DODATEK Č. 2 KE SMLouvĚ O DíLO ě. 3/17/6300/0005

Zavěšený most (Y 529) – údržba lanových závěsů, Praha 10

Odůvodnění změny rozsahu prací a prodloužení termínu provádění díla

Věc: Údržba závěsů – most ev.č. Y-529..3, zavěšený most na SDO přes seřazovací nádraží – „Mitas“

foto demontovaného víka:

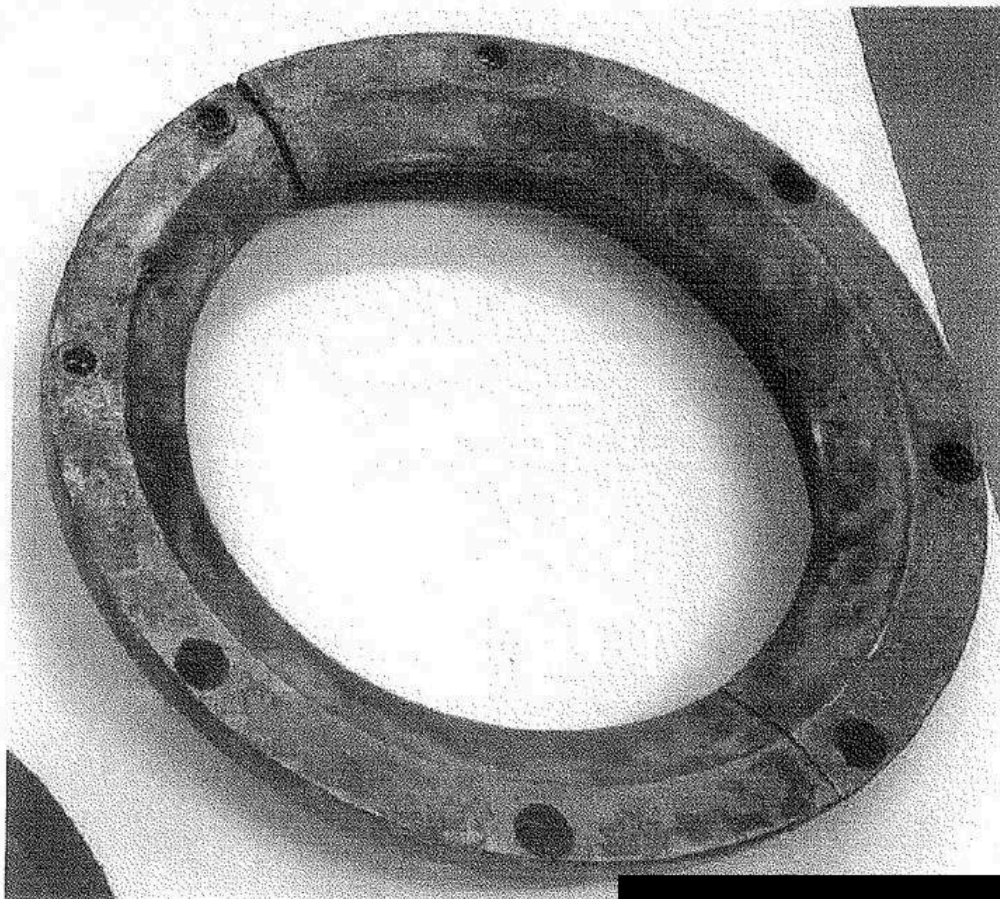
Dne 04.05.2017 jsem v rámci autorského dozoru provedl kontrolu ocelového víka ocelové chráničky tlumiče závěsů, které bylo v rámci údržby sejmuto pracovníky firmy Freyssinet z referenčního závěsu předmětného mostu. Víko vykazuje lokální deformace až 1,5 mm zejména v oblastech otvorů pro osazení šroubů. S ohledem na tuto skutečnost a zjevnou možnost, že některé z později demontovaných vík bude vykazovat deformace ještě větší, je nezbytné při požadavku na stoprocentní vodotěsnost víka vyrobít víka nová. Toť vše.
